Respuesta a la Nota Aclaratoria

DEIA-DEEIA-AC-0160-2812-2020

Estudio de Impacto Ambiental,

**Proyecto “Extensión de Línea Trifásica –
Panamá Norte”**

Figura 1. Alineamiento del Proyecto “Extensión de Línea Trifásica – Panamá Norte” vs los corregimientos donde se ubica

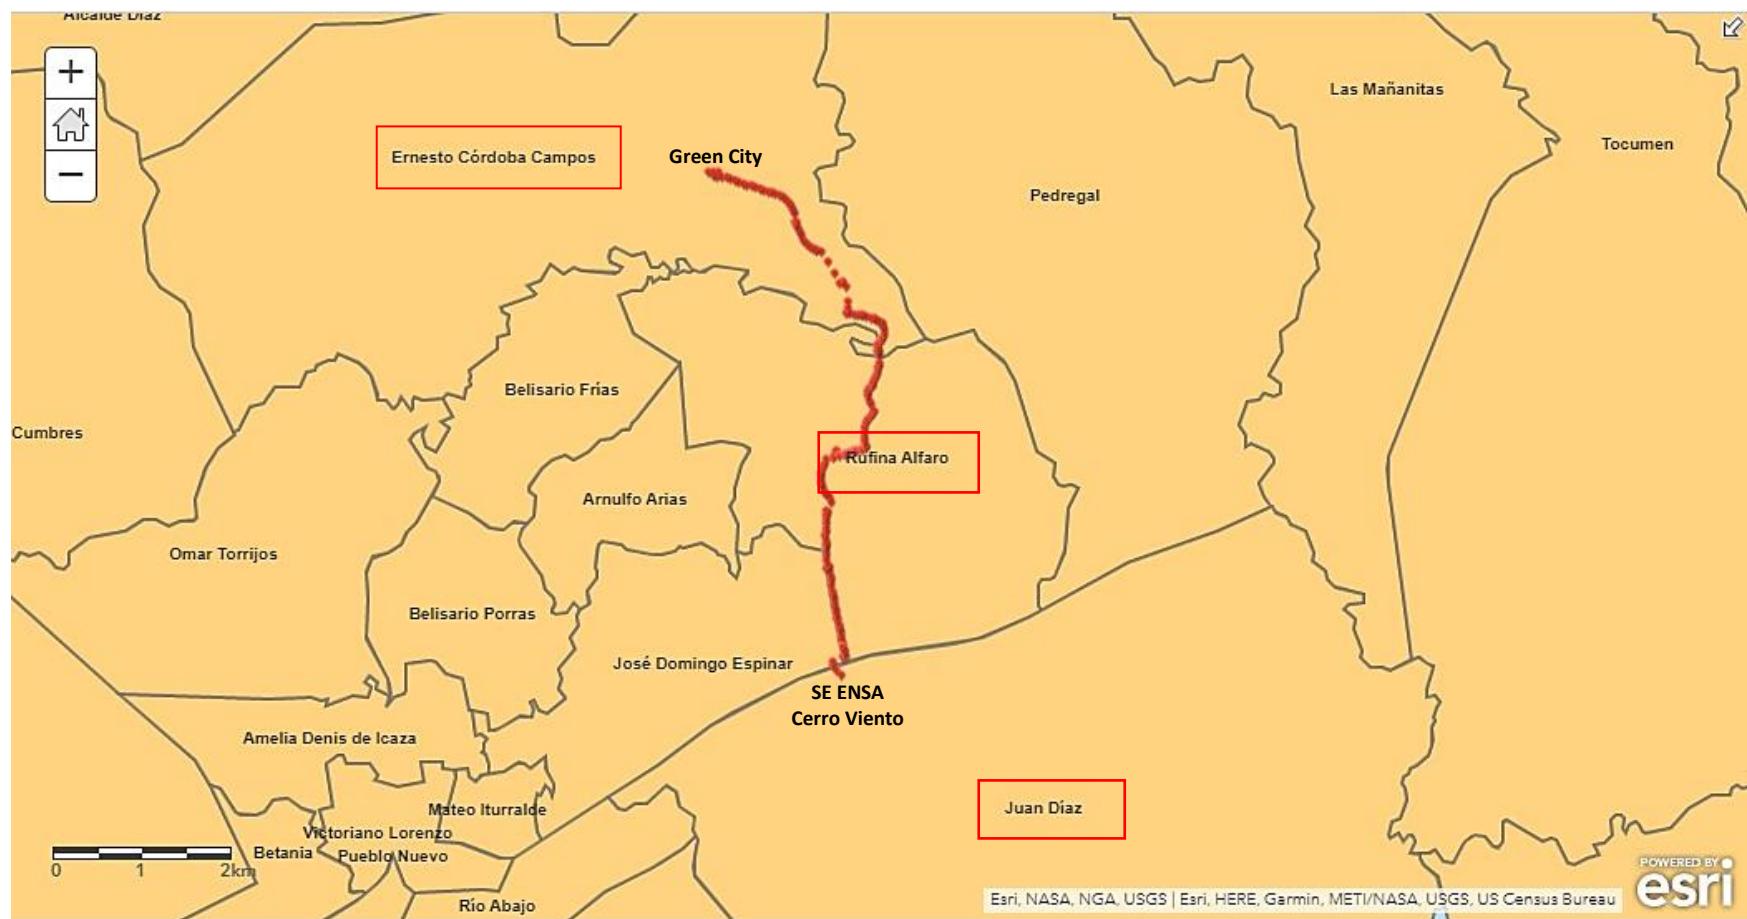
1. En la página 6, punto **2.0 Resumen Ejecutivo**, señala que: “[...] el cual se desarrollará en la servidumbre pública desde la Subestación ENSA Cerro Viento (Corregimiento de Juan Díaz, distrito de Panamá), cruzando hacia la Avenida M. Zárate, doblando por la Calle Principal de Brisas del Golf, siguiendo su recorrido por la Calle 7 Occidente, continuando por la Vía Panamá Norte hasta la entrada del proyecto Green City; principalmente en los corregimientos de Rufina Alfaro (distrito de San Miguelito) y Ernesto Córdoba Campos (distrito de Panamá), provincia de Panamá”, no obstante, la verificación de coordenadas realizada por la Sección de Cartografía mediante Informe de Verificación de Coordenadas **No. 09-2020** de 9 de diciembre de 2020 indica que: “Todos los puntos proporcionados se encuentran ubicados dentro de la provincia de Panamá, distrito de Panamá y San Miguelito, corregimiento de Rufina Alfaro y Ernesto Córdoba Campos”, ubicación que no coincide con lo señalado en el EsIA, por lo siguiente se solicita:

- a) Verificar ubicación y presentar coordenadas UTM del alineamiento del proyecto, con su respectivo DATUM.

Tal como se menciona en el punto 2.0 Resumen Ejecutivo, el Proyecto inicia en la Subestación ENSA Cerro Viento (corregimiento de Juan Díaz, distrito de Panamá), cruzando hacia la Avenida M. Zárate, doblando por la Calle Principal de Brisas del Golf, siguiendo su recorrido por la Calle 7 Occidente, continuando por la Vía Panamá Norte hasta la entrada del proyecto Green City; área geográficamente ubicada entre los corregimientos de Rufina Alfaro (distrito de San Miguelito) y Ernesto Córdoba Campos (distrito de Panamá), provincia de Panamá (ver Figuras 1 y 2).
